2026 공사부 슬로건

전 파 사 항

건축공사부

이슈 사항

- 외부 배관 주변 기밀 -

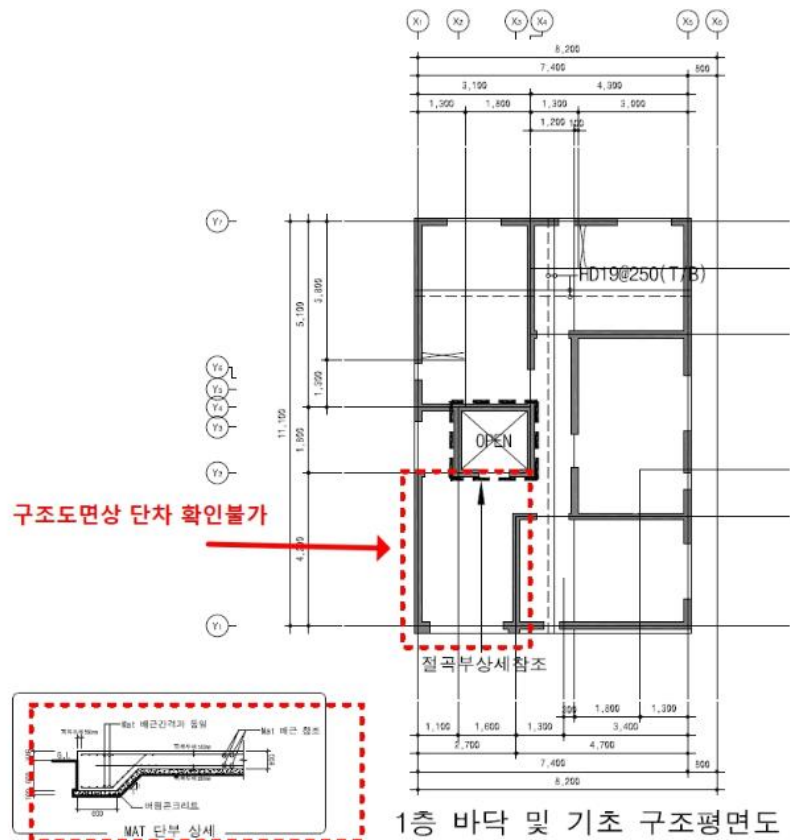
- 목 적 : 배관 주변 기밀시공 되지않아 마감재 부식 발생
- 처 리 : 배관 주변 기밀 시공후 마감 진행
- 재방방지 : 1. 투습방수지와 배관 사이 기밀시공
2. 외장 공사 시 배관 사이 기밀시공

- 서울 봉천동 (기초수정)

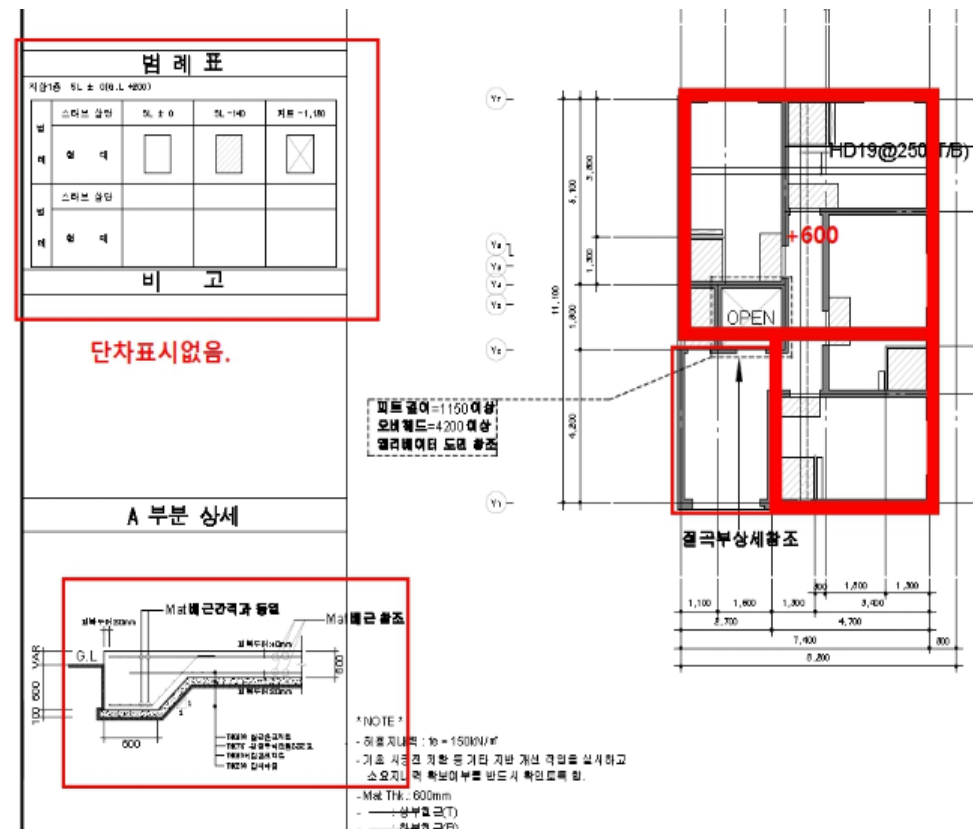
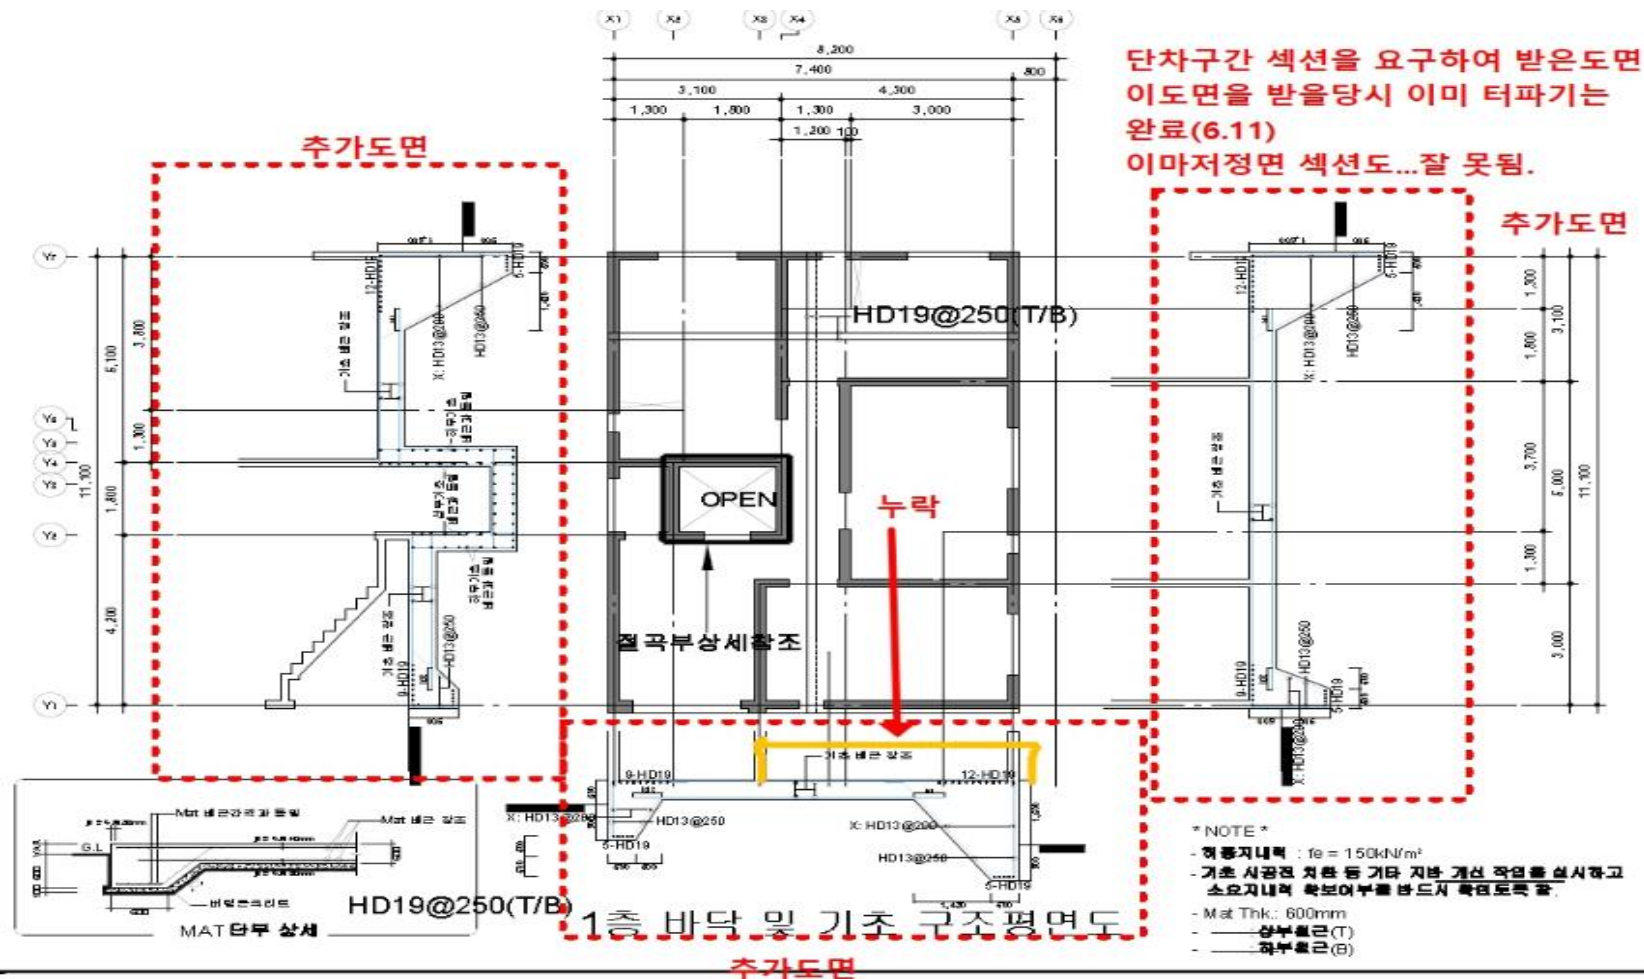
- 원인 : 기초 도면에 다운 구간, 부분상세도가 없었으며 중단면도상 기초 레벨체크만 가능했던 상황 (횡단면에는 없는상태)
밴드감리를 통해 이상함을 감지하고 감리담당자 현장 점검 후 오시공 발견.
도면의 오류, 현장소장의 도면 검토 불충분으로 발생 (8:2)
- 처리 : 철근, 레미콘 추가 시공 및 타설
- 피해금액 : 350만원 / 회사투입
- 재발방지 :
 - 설계도서 디테일 부족 다운구간, 부분 단면도 부족
 - 특수한 현장들은 설계담당자 뿐만 아니라 상급자의 추가 검토가 필요
 - 현장소장의 도면 검토 불충분
 - 공사 착공 후 도면 변경 부분들이 발생

- 경북도청 12-6 (구조시공오류)

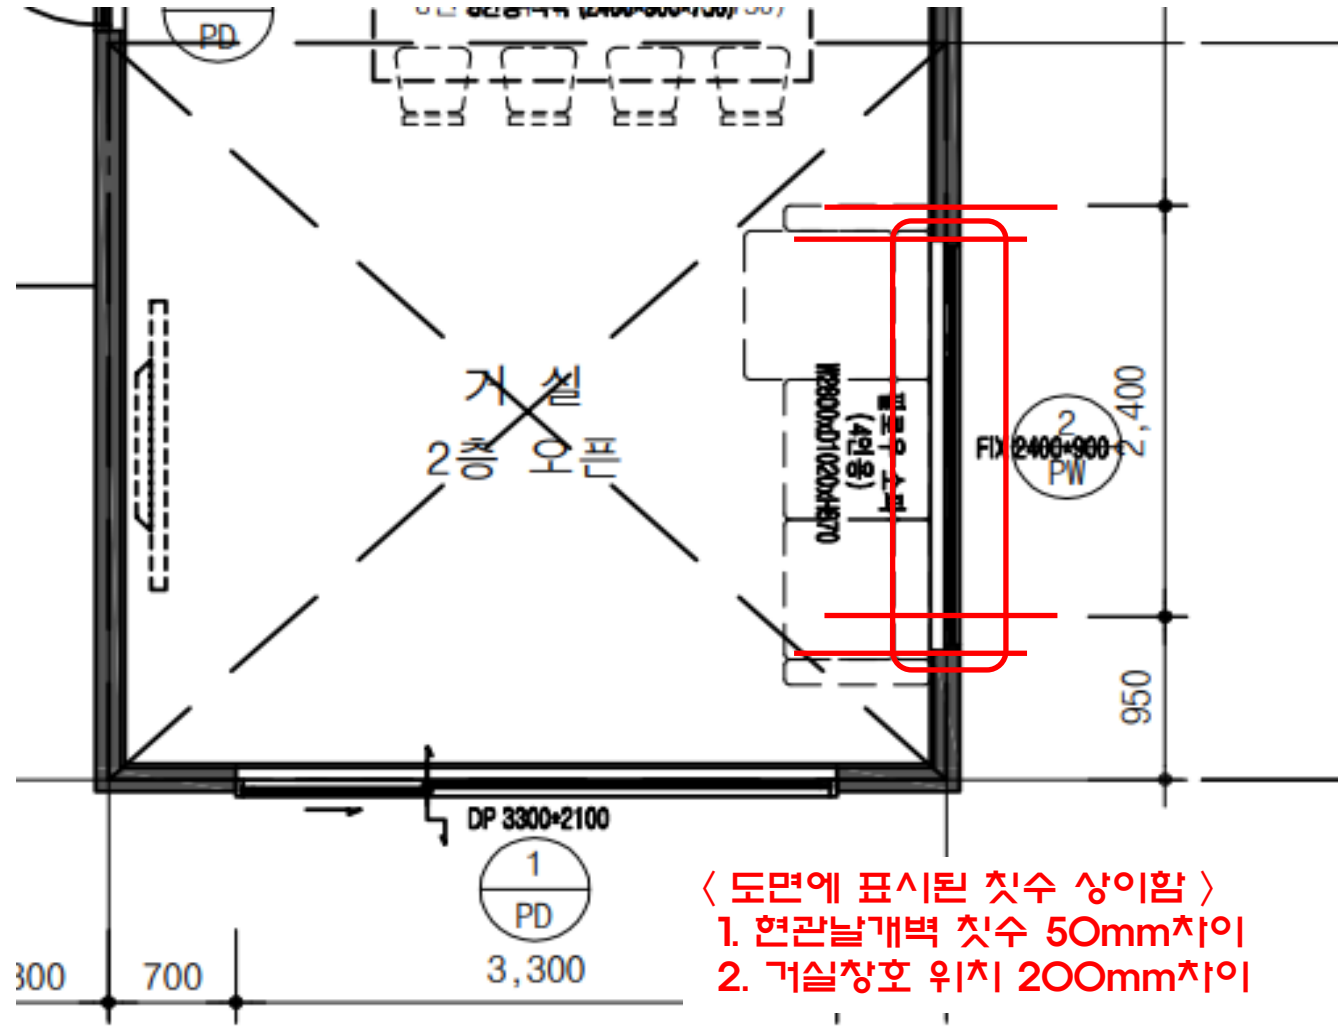
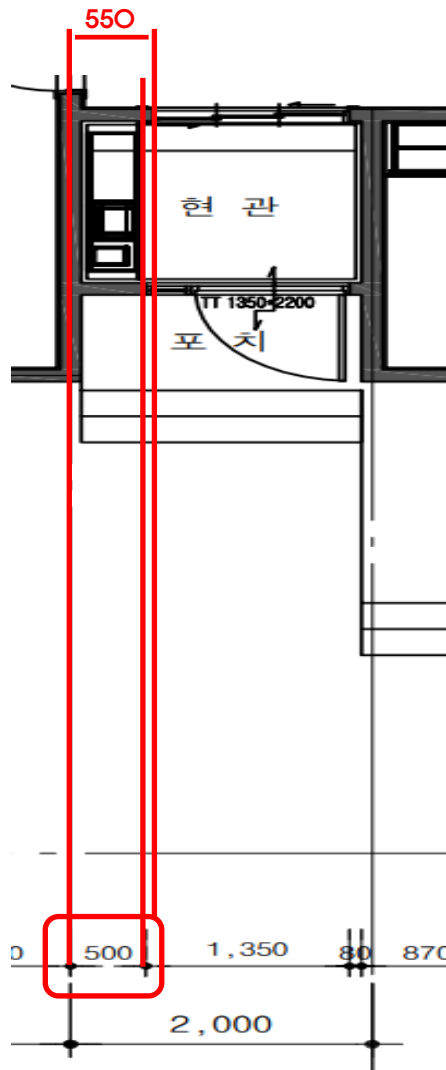
- 원인 : 구조도면과 다른 시공 발생
창호, 현관문 개구부 위치 실수
(도면상 개구부위치와 치수 표현이 상이함)
- 처리 : 공사 중 수정진행
- 피해금액 : 구조재일부 / 회사투입 (30만원)
- 재발방지 :
 - 현장소장의 작업 후 검측 소홀
 - 도면의 치수 표현이 정확히 되어야함
현장에서 A3도면으로 작업을 하는데 비슷한 위치에 치수표시가 되어 있으면 찾기 어려움

- 〈 도면에 표시된 치수 상이함 〉
1. 현관날개벽 치수 50mm차이
 2. 거실창호 위치 200mm차이

- 경북도청 13-2,9(사전계획)

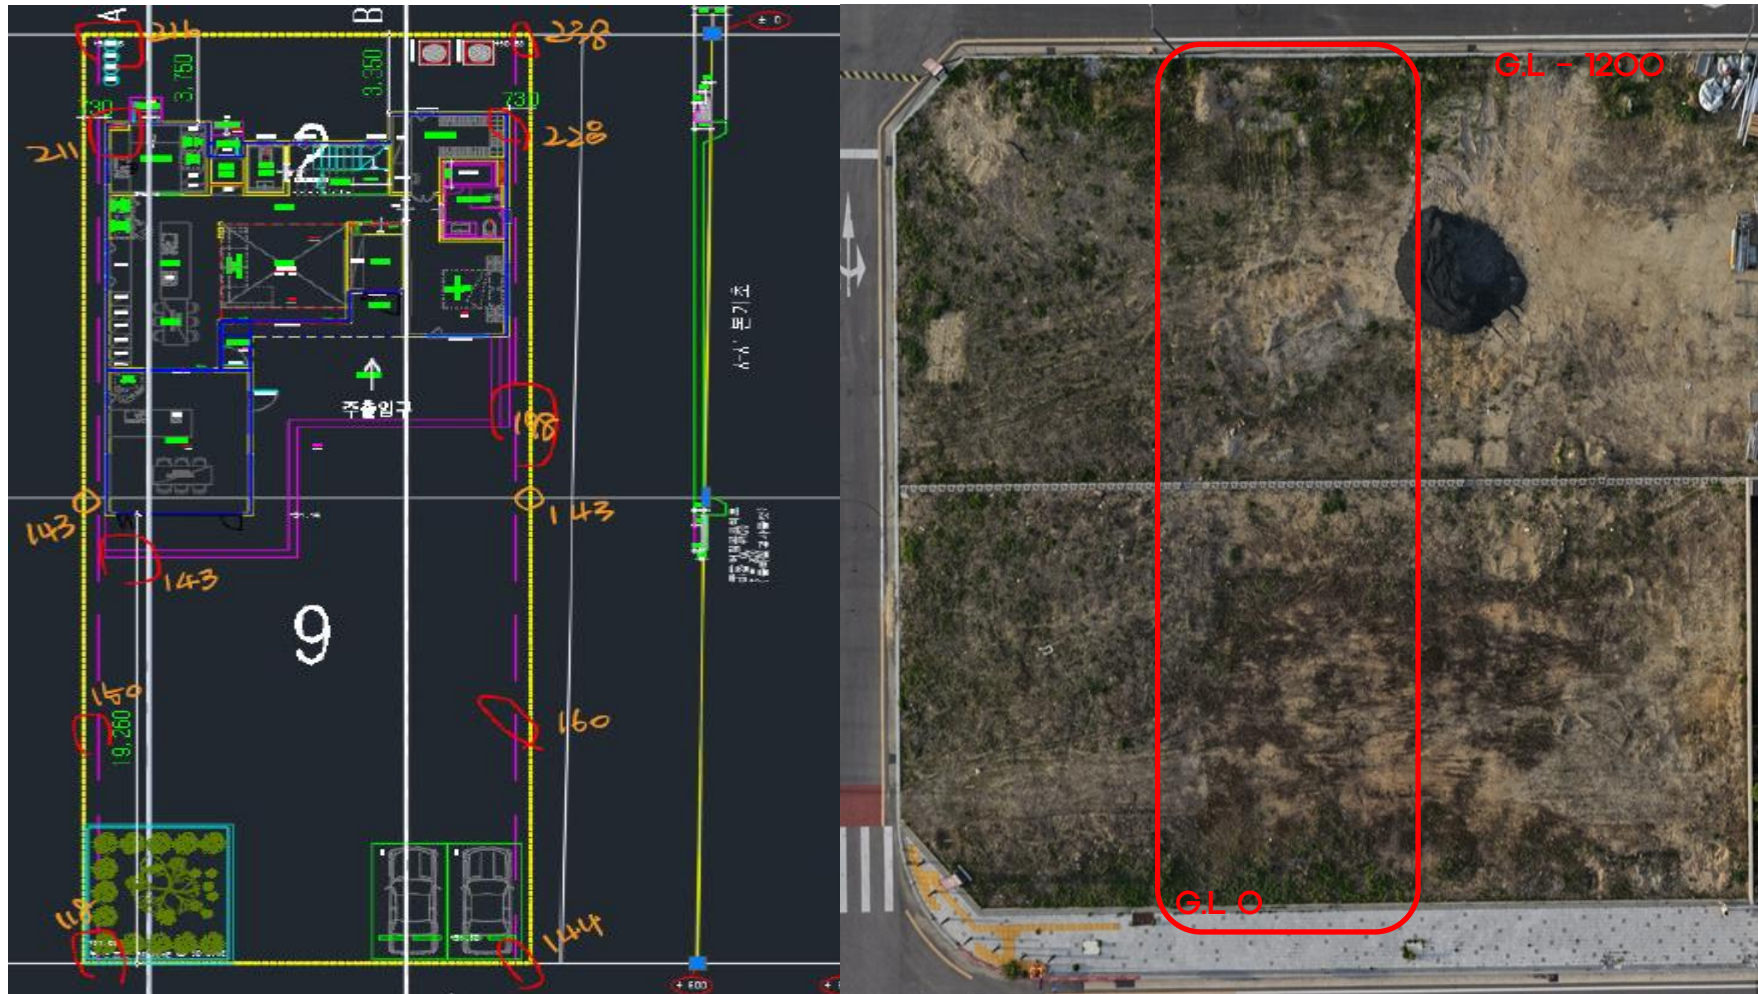
- 원인 : 단지내 레벨차이나는 부지 2개를 합필 판매로 주변 집보다 높게 시공되어 주변 민원 발생 및 옆부지 또한 레벨을 높일 수 있는 상황이 연출될 수 있음
- 처리 : 레벨 1200차이로 최초 보강토 1200까지올리기로하였지만 500으로 조정하여 시공 하고 집 높이는 그대로 유지하기로 협의
- 피해금액 : 없음
- 재방방지 : 해당 상황은 영업당시 고려하기 어려운 부분이 있으나 전체 부지 형태 및 주변상황을 고려해서 계획 필요
최초도면은 900차이라고 되어있지만 현황은 1200차이 있음

- 칠곡 달오(욕조) -

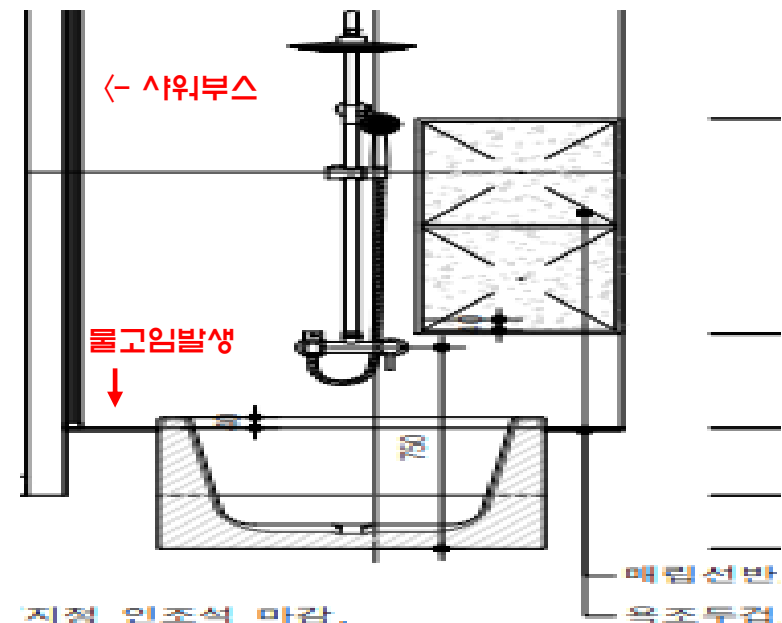
- 원인 : 욕조 사면이 막힌 구조로 욕조 턱에 배수가 되지 않는 상황 발생
- 처리 : 현재 욕조 턱 상부 인조석 추가 시공으로 완료
- 피해금액 : 100만원 / 본사투입
- 재발방지 : 욕조상부는 막힌 구조가 아닌 오픈되어있는 디자인으로 계획 필요

- 세종 집현동 기초높이 -

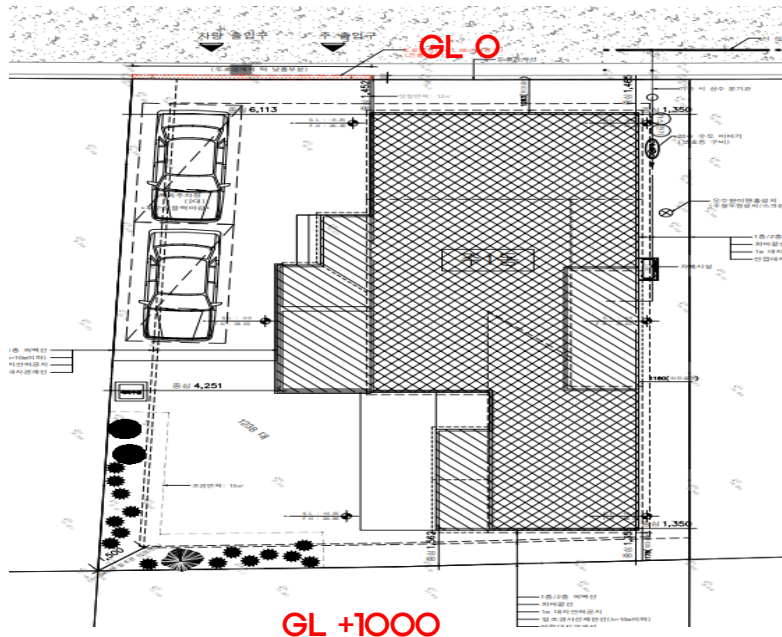
- 원인 : 부지내 단차 1m있었는데 설계담당자가 건축주와 상의없이 가중평균으로 G.L 결정 건축주는 버림타설 하는날 높이 확인되어 클레임 제기
- 처리 : 기초 높이 300올리고 것으로 협의
- 피해금액 : 300만원(단열재추가비용) / 본사투입
- 재발방지 : 현장소장 현장 답사시 레벨 확인 후 관계자미팅때 전달 필요
